# PROJET DE PARC PHOTOVOLTAÏQUE SUR LA COMMUNE DE DANGE SAINT ROMAIN « LES VARENNES DU MOULIN A VENT » (86)

## ETUDE D'IMPACT SUR L'ENVIRONNEMENT

Réponses aux remarques de la MRAE Nouvelle-Aquitaine du 01/12/2020

26 janvier 2021

Carte 1 : Utilisation des milieux par les amphibiens

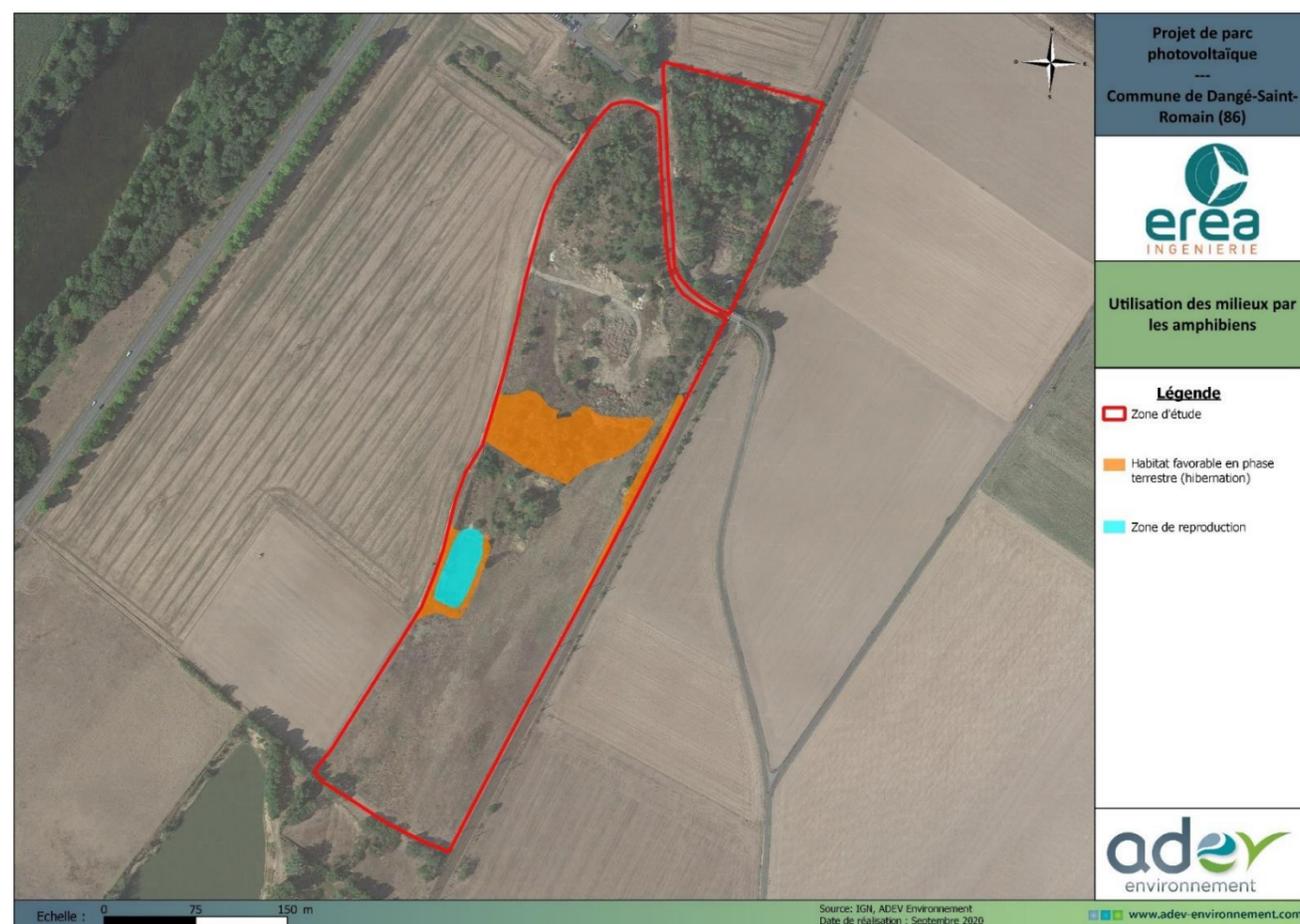
**Extrait** La mare présente sur la zone d'implantation du projet est favorable à la reproduction des amphibiens (la Grenouille verte et le Crapaud commun). Les talus qui bordent cette mare et les prairies alentours constituent des habitats favorables durant leur phase terrestre. **L'analyse de la fonctionnalité du site en ce qui concerne les amphibiens au regard de la présence des zones humides n'apparaît pas dans le dossier.**

**La MRAe considère que l'analyse des fonctionnalités du site pour les amphibiens devrait être menée. L'étude de l'impact du chantier devrait conduire à des mesures permettant d'éviter et de réduire les impacts de la phase travaux.**

Pour ce groupe, seule la mare au sud est fonctionnelle pour la reproduction. Le Crapaud commun et la Grenouille verte ont, en effet, été identifiés uniquement sur cette mare. Les mares plus au nord ne sont pas favorables pour ces espèces, car on trouve de l'eau uniquement lors des fortes pluies. L'eau n'y tient pas suffisamment longtemps pour permettre la reproduction des amphibiens. Les zones humides présentes sur la zone d'étude ne jouent aucun rôle pour la reproduction de ces espèces. En effet, on ne trouve à aucun moment de l'eau libre, condition indispensable pour la reproduction des amphibiens. Les boisements et les haies à proximité immédiates du lieu de reproduction des amphibiens jouent un rôle lors de la phase terrestre de ces espèces. En effet, ils sont susceptibles d'être utilisés en hiver durant

l'hivernation des amphibiens. La proximité de la mare avec l'étang au sud de la zone d'étude permet à ces deux milieux d'être connectés et donc de faciliter la dispersion des individus.
